**AVIS RELATIF À LA PROTECTION
CONTRE LES EVENTUELS EFFETS NOCIFS ET NUISANCES
PROVOQUÉS PAR LES RAYONNEMENTS NON IONISANTS
GÉNÉRÉS PAR DES ANTENNES ÉMETTRICES STATIONNAIRES**

Commune : BINCHE - Exploitant : ORANGE

Référence exploitant : 180C1_9 / 30084C1_9 / 40084C1_9/ 50084C1_9

Rapport n° 2155 / 2025

Figure 1 : Vue en plan des lieux de séjour et des points de contrôle

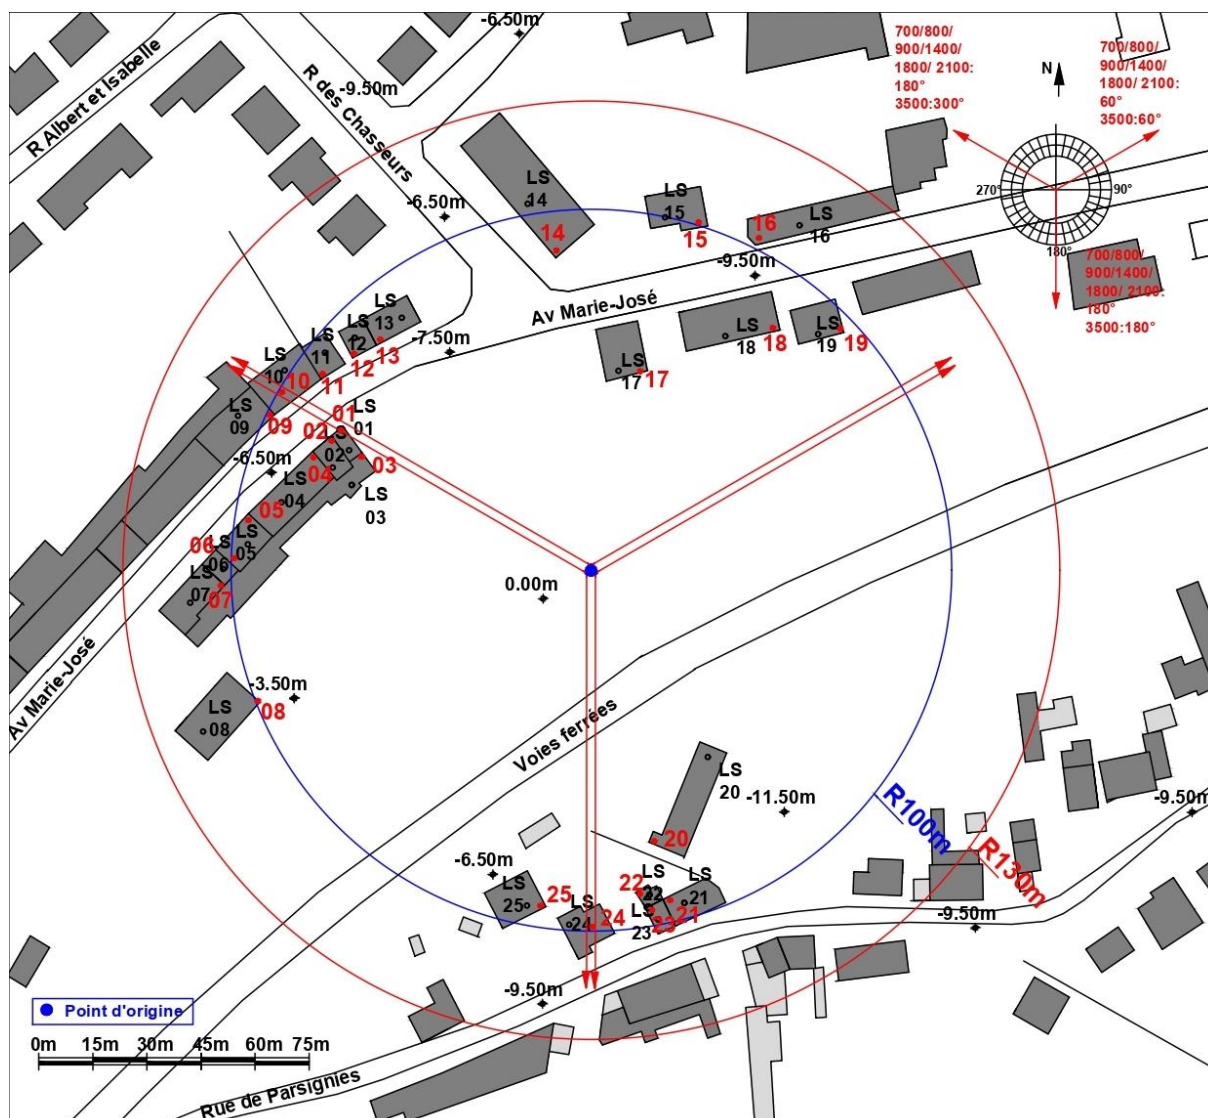
Les fréquences d'émission, la puissance rayonnée par chacune des antennes et leur gain permettent de déterminer le rayon de la zone à analyser. Tout dépassement de la limite par installation est exclu en dehors de cette zone. Le tableau 2 reprend les 35 LS² pour lesquels l'indice d'exposition est le plus élevé. Les différentes colonnes indiquent :

- le numéro du point de contrôle repris sur un des plans de la figure 1;
- le numéro du LS dans lequel se trouve le point de contrôle de la 1^{ère} colonne ;
- l'atténuation d'obstacle prise en compte pour le calcul de l'indice d'exposition dans le LS ;
- le résultat du calcul de l'indice d'exposition.

N° point de contrôle	LS	Atténuation (dB)	Indice d'exposition relatif à la limite par installation IE_i
7	LS07	3,0	0,040
11	LS11	3,0	0,037
6	LS06	3,0	0,037
5	LS05	3,0	0,033
10	LS10	3,0	0,023
9	LS09	3,0	0,023
8	LS08	3,0	0,022
2	LS02	3,0	0,021
25	LS25	3,0	0,018
4	LS04	3,0	0,017
1	LS01	3,0	0,016
23	LS23	3,0	0,015
24	LS24	3,0	0,015
12	LS12	3,0	0,015
21	LS21	3,0	0,013
13	LS13	3,0	0,013
3	LS03	3,0	0,012
19	LS19	3,0	0,011
22	LS22	3,0	0,011
14	LS14	3,0	0,010
20	LS20	3,0	0,010
18	LS18	3,0	0,009
16	LS16	3,0	0,009
15	LS15	3,0	0,007
17	LS17	3,0	0,005

En ce qui concerne les antennes de l'installation mentionnées dans le tableau 1, la distance maximale à laquelle la limite pourrait être atteinte, à l'extérieur, est égale à 79,2 m. S'il n'y a pas de LS à une distance inférieure, les antennes respectent forcément la limite d'immission.

Dans le cas des LS situés à l'intérieur des bâtiments, une atténuation d'obstacle est prise en compte et il en résulte que la distance maximale à laquelle la limite pourrait être atteinte se réduit à 56,5 m.

Figure 2 : Vue en plan des installations d'antennes dans un rayon de 300 mètres autour de l'installation faisant l'objet de la demande d'avis

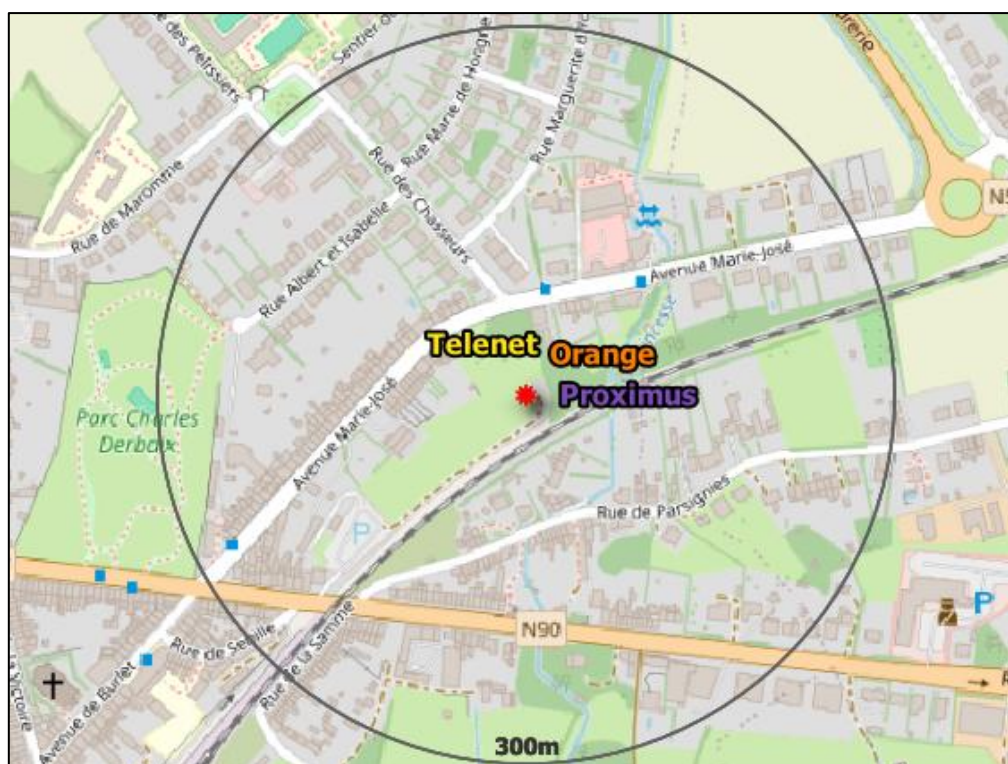
Le plan en projection verticale de la figure 2 indique la localisation des installations d'antennes émettrices stationnaires visées par le décret et situées dans un rayon de 300 mètres autour de l'installation référencée dans le paragraphe 2 et localisée au centre du cercle. Les données de localisation de ces antennes et les avis correspondant sont accessibles via le cadastre en ligne des antennes émettrices stationnaires⁸. Les installations prises en compte dans l'évaluation du respect de la limite cumulative sont les installations d'antennes émettrices déclarées en service par l'exploitant à la date du présent avis, à l'exception de l'installation référencée dans le paragraphe 2 et éventuellement d'autres installations ayant fait l'objet d'une demande d'avis à la même date et qui sont situées à l'intérieur de la zone de 300 mètres de rayon.

- a) il y a au plus 4 installations d'antennes émettrices stationnaires présentes dans la zone d'évaluation de 300 mètres de rayon représentée dans la figure 2, y inclus l'installation référencée dans le paragraphe 2 : la limite cumulative définie à l'article 4, §2 du décret est nécessairement respectée dans les lieux de séjour à l'intérieur de la zone d'évaluation de 300 mètres de rayon ;

- b) il y a exactement 5 installations d'antennes émettrices stationnaires présentes dans la zone d'évaluation de 300 mètres de rayon représentée dans la figure 2, y inclus l'installation référencée dans le paragraphe 2 et il existe, pour 3 ou 4 de ces installations, un avis attestant le respect de la limite abrogée de 3 V/m : la limite cumulative définie à l'article 4, §2 du décret est nécessairement respectée dans les lieux de séjour à l'intérieur de la zone d'évaluation de 300 mètres de rayon ;

- c) dans tous les autres cas, il a été vérifié que la limite cumulative définie à l'article 4, §2 du décret n'est pas dépassée dans les lieux de séjour sur base du nombre d'installations localisées dans la zone d'évaluation de 300 mètres de rayon représentée dans la figure 2, de leur localisation ainsi que des données inscrites dans la figure 1 et au paragraphe 4 du présent avis et dans les avis attestant le respect de la limite par installation ou de la limite abrogée de 3 V/m relatifs aux autres installations reprises dans la figure 2.

Compte tenu des considérations ci-dessus, il apparaît que l'intensité du rayonnement électromagnétique généré, dans les lieux de séjour situés dans un rayon de 300 mètres autour de l'installation référencée dans le paragraphe 2, par l'ensemble des antennes émettrices stationnaires de l'ensemble des exploitants du même site d'antennes émettrices stationnaires respecte la limite fixée à l'article 4, § 2 du décret.
